改善箇所説明図

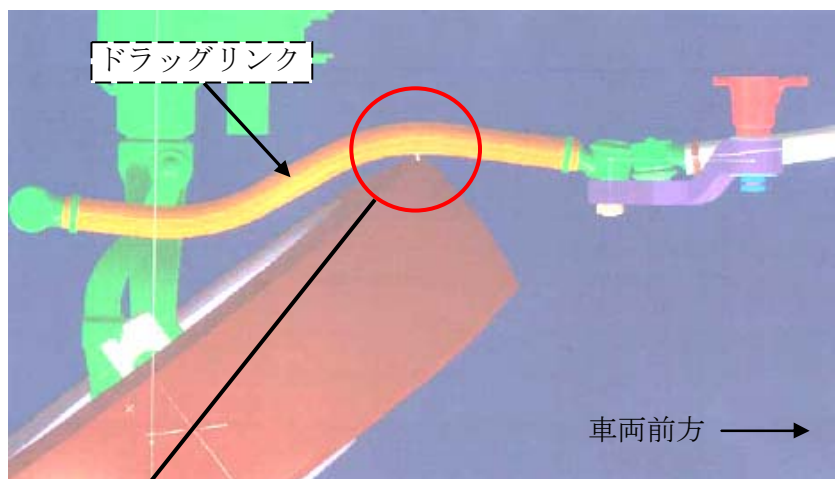
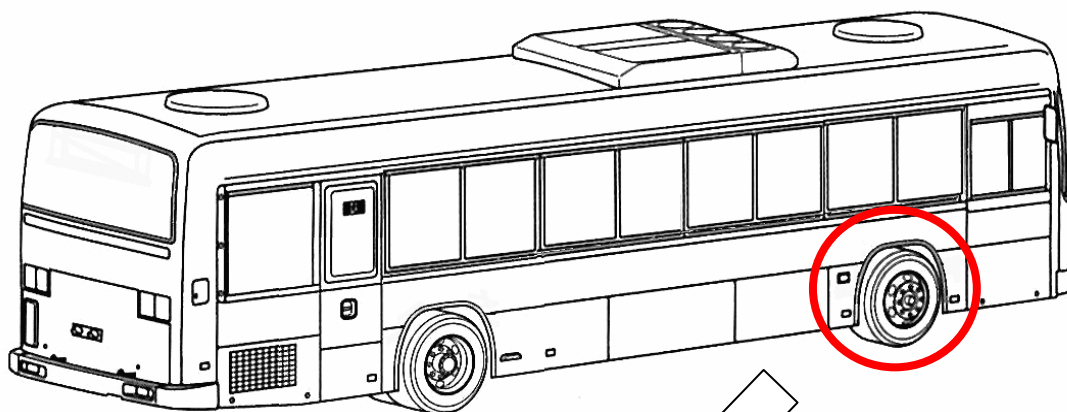
基準不適合発生箇所

乗合バスのタイヤの切角が不適切なため、スタッドレスタイヤを装着し、ハンドルを最大限度まで切った状態で段差を通過した場合、タイヤがドラッグリンクと接触することがある。そのため、そのままの状態で使用を続けると、接触部分に錆が発生し、最悪の場合、当該リンクが折損して、操舵ができなくなるおそれがある。

改善の内容: 全車両、コーションラベルを運転席横に貼付する。なお、ドラッグリンクに干渉痕がある場合は、新品と交換するとともに、切れ角ストッパを調整する。

識別: 運転席横車外点検扉に白色ペイントを塗布する。
